NEUBAUSTRECKE TRAM WESTTANGENTE

Planfeststellung – Tektur A

Unterlage 1.2 ERLÄUTERUNGSBERICHT

Stand: 19.09.2022 15:55

Abbildung 2: Umgriff Vorabmaßnahmen Zusatztreppe oPva Laim und Gegenstand des Antrags auf vorläufige Anordnung nach § 28 Abs. 3a PBefG (siehe Gelbmarkierung)

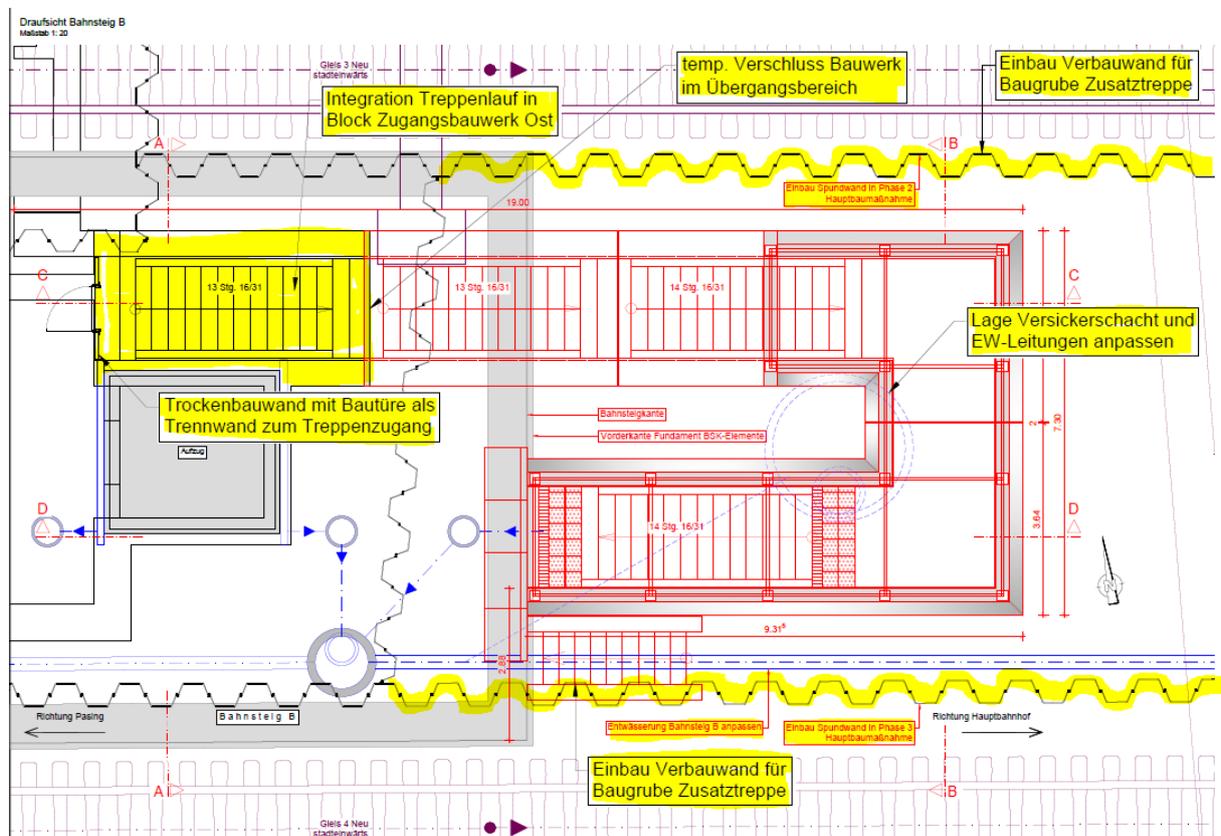
Um den Bau der Treppe später unter Betrieb der S-Bahn und in der organisatorischen Zuständigkeit der Vorhabenträgerin zu ermöglichen, müssen die Anschlüsse sinnvollerweise bereits vorgerüstet und gegen Übernahme der Kosten durch das Projekt Tram Westtangente mit dem Zugangsbauwerk Ost mitgebaut werden. Dies betrifft neben Anpassungen der seitens der DB geplanten Entwässerungsanlagen für die oPva Laim sowohl Teile des Spundwandverbau zur Herstellung der späteren Baugrube als

auch den Rohbau des ersten Treppenabsatzes von unten, da sich Treppe und Aufzugsschacht einen gemeinsamen Wandabschnitt teilen und der Durchbruch mit provisorischem Verschluss in der östlichen Stirnwand des Zugangsbauwerks Ost neben dem Aufzug zur Vermeidung verlorenen Aufwands ebenfalls von Anfang an mit hergestellt werden sollte. Diese Maßnahmen sind in der nachfolgenden Abbildung 2 dargestellt.
